ネクストエナジー・アンド・リソース株式会社  
マーケティング統括部商品部

## iedenchi-Hybrid施工説明書の誤記に関するお詫びとお知らせ

訂正ページ:施工説明書(p17) 1-3 設置

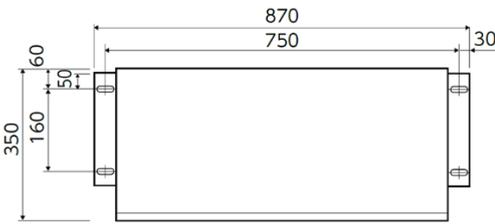
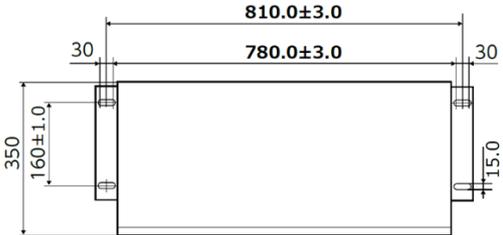
##### 1-1 蓄電池ユニットアンカーボルト位置の誤記

誤	正
750mm(W)×160mm(D) (アンカー中心位置)	<b>810</b> mm(W)×160mm(D) (アンカー中心位置)

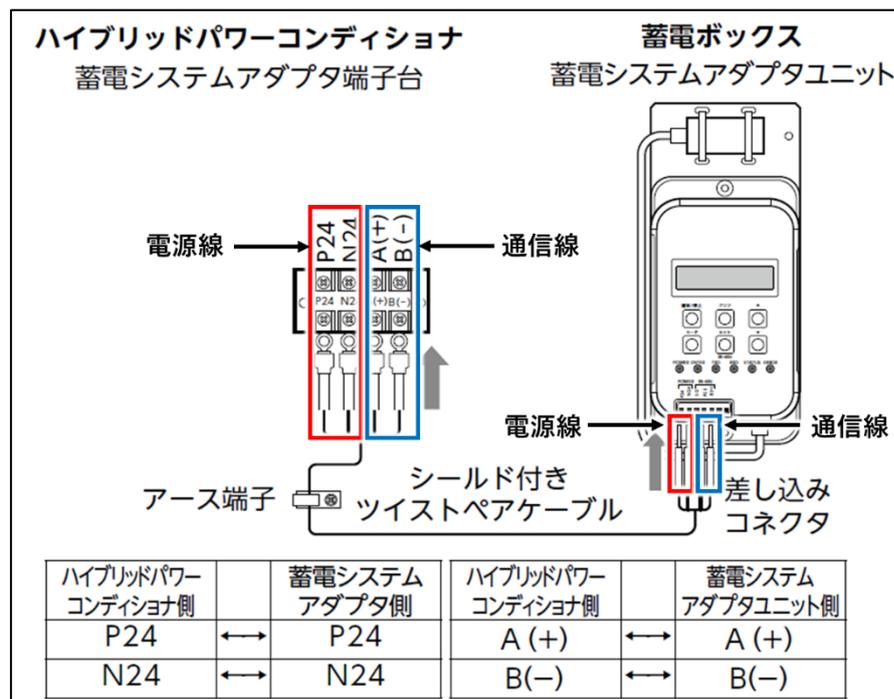
### 2-2 蓄電システムアダプタユニットの誤配線注意のお願い

本製品に付属している蓄電システムアダプタユニットへの配線は、電源線と通信線の2種類から構成されています。誤って電源線を通信端子へ接続してしまいますと通信基板に**電圧がかり蓄電システムアダプタユニットが破損**してしまいます。

配線を行う際は、必ず通信線(A,B)と電源線(P,N)がそれぞれ正しく接続されていることを十分にご確認の上配線いただくようお願いいたします。
